# febiEXAKT

## Комплект пистов ремък

**febi no. 40308**

приложение в:  
**Audi, VW, Seat и Škoda 1,6 TDI и  
2.0 TDI двигатели с комън-рейл инжекционна система**

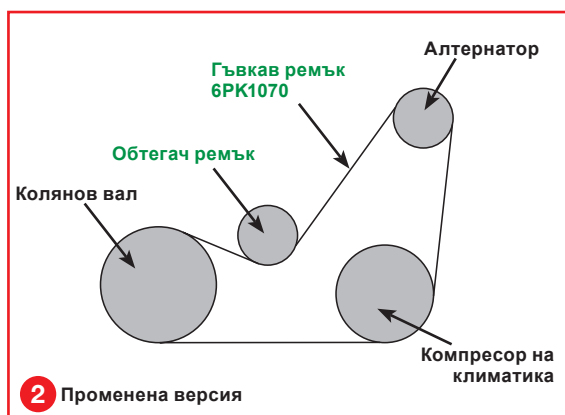
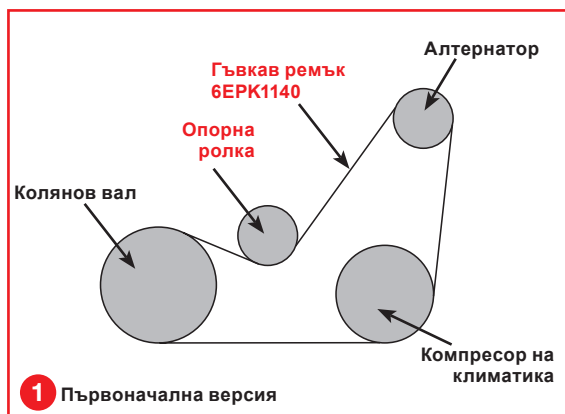
На горепосочените двигатели вече не се поставя гъвкавия пистов ремък 6EPK1140, а новият ремък 6PK1070 не може директно да се монтира.

Първоначалната версия на спомагателното задвижване бе задвижвано чрез гъвкав пистов ремък и опорна ролка (фиг.1). За да подобри параметрите на работа производителят на автомобила разработи нов дизайн на спомагателното задвижване.

Вместо гъвкав ремък и опорна ролка, променената версия използва пистов ремък и обтяжен елемент (фиг.2). Поради това, в допълнение на наличните отделни компоненти febi bilstein също предлага пълен комплект пистов ремък (febi no. 40308), който включва монтажни болтове, нов ремък (febi no. 37533) и ремъчен обтегач (febi no. 27618).
